Freie und Hansestadt Hamburg  
Behörde für Wirtschaft, Verkehr und Innovation

Planfeststellungsbeschluss

barrierefreien Ausbau der  
U-Bahn-Haltestelle Klosterstern

Hamburg, den 11.03.2015

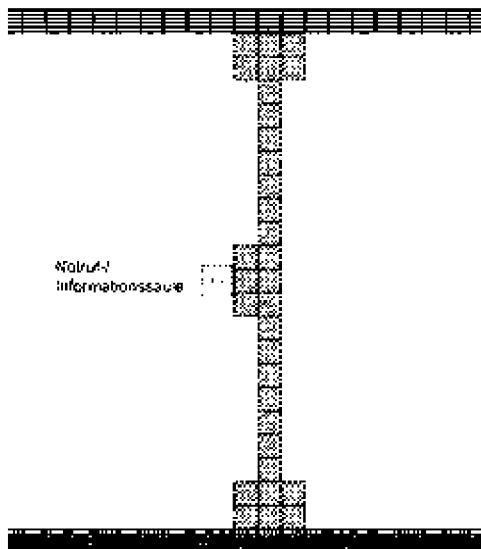
Der in Anlage 1 dargestellte Straßenumbau ist technisch und straßenrechtlich umsetzbar und zur Herstellung der Barrierefreiheit der Haltestelle Klosterstern erforderlich. Diese Straßenbaumaßnahme stellt eine Minimallösung dar, um mit geringem Aufwand an die bestehenden Situationen anzuschließen. Durch diese Maßnahme erfolgt keine präjudizierende Wirkung für spätere Planungen des Klostersterns bzw. der Straße Eppendorfer Baum.

Ich verweise ergänzend auf den Ihnen bekannten Verfahrensstand zum weiteren Umbau der Straßen Klosterstern und Eppendorfer Baum. Für die vorgesehenen weitergehenden Straßenumbauten im Bereich Eppendorfer Baum und Klosterstern hat der LSBG die verkehrstechnische Planung und die entwurfstechnische Bearbeitung übernommen. Für diesen Straßenumbau wird ein gesondertes Verschickungs- und Abstimmungsverfahren, auch unter Beteiligung der Anlieger und interessierter Bürger, durchgeführt. Die Planung umfasst auch den Einmündungsbereich Eppendorfer Baum / Klosterstern und wird den im Planfeststellungsverfahren ausgewiesenen Straßenumbau (Anlage 1 Ihrer Mail) berücksichtigen. Voraussehbar werden jedoch sowohl der Eppendorfer Baum (westlich des Fußgängerüberweges), als auch der Klosterstern gegenüber dem heutigen Bestand verändert.

**Die Planfeststellungsbehörde schließt sich den Ausführungen des LSBG an, dass der in Anlage 1 (1 C (260) 225/0024b) dargestellte Straßenumbau als notwendige Folgemaßnahme anzusehen ist und technisch sowie straßenrechtlich umsetzbar ist, vgl. hierzu u. a. auch Ziffer 2.13.1.1.**

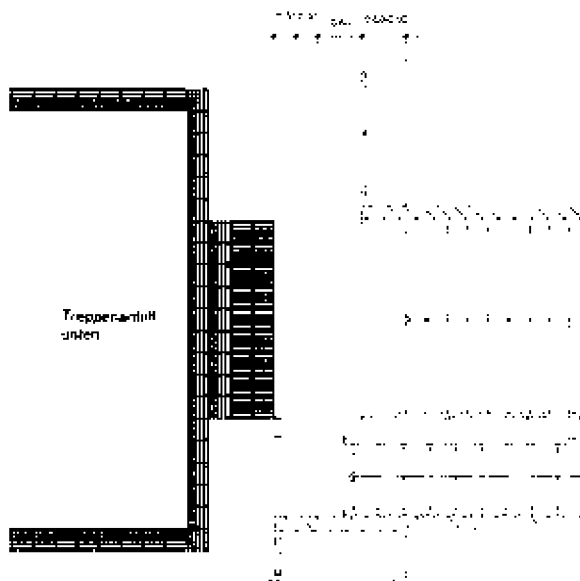
Die Anbindung der Notruf- und Infosäulen auf dem Bahnsteig ist gemäß HVV-Standard anzupassen: Der Leitstreifen entlang der Bahnsteigkante wird in Höhe der Notruf- und Infosäulen jeweils durch ein Aufmerksamkeitsfeld aus Noppenplatten (Breite 60 cm, Tiefe 90 cm) ergänzt, siehe Abb.

*Der HVV-Leitfaden ist bekannt und wird im weiteren Planungsverlauf berücksichtigt. Das Aufmerksamkeitsfeld vor der Notrufsäule ist in der Planung in geforderter Größe eingezeichnet. Abzweigstellen werden ergänzt.*

**Es wird auf Ziff. 1.3 verwiesen.**

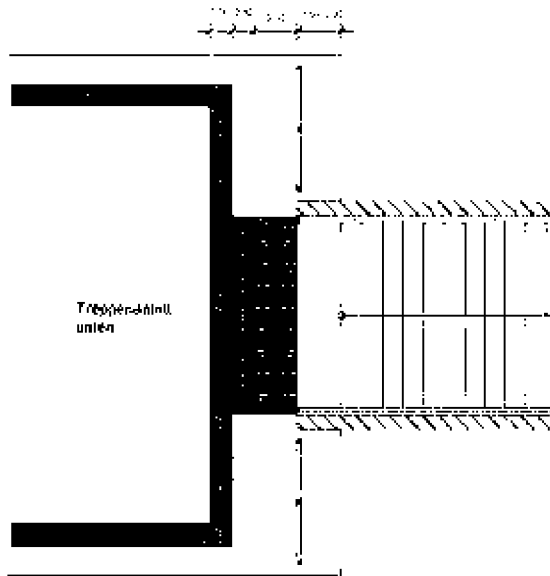
Bahnsteigende mit Fahrttreppe und fester Treppe: Gemäß HVV-Standard ist am unteren Treppenantritt kein Auffangstreifen als Warnung vor der Treppe erforderlich, siehe Abb.

*Die Planung vor der Treppe zur Schalterhalle A wird entsprechend HVV-Leitfaden angepasst. Der Auffangstreifen entfällt.*

**Es wird auf Ziff. 1.3 verwiesen.**
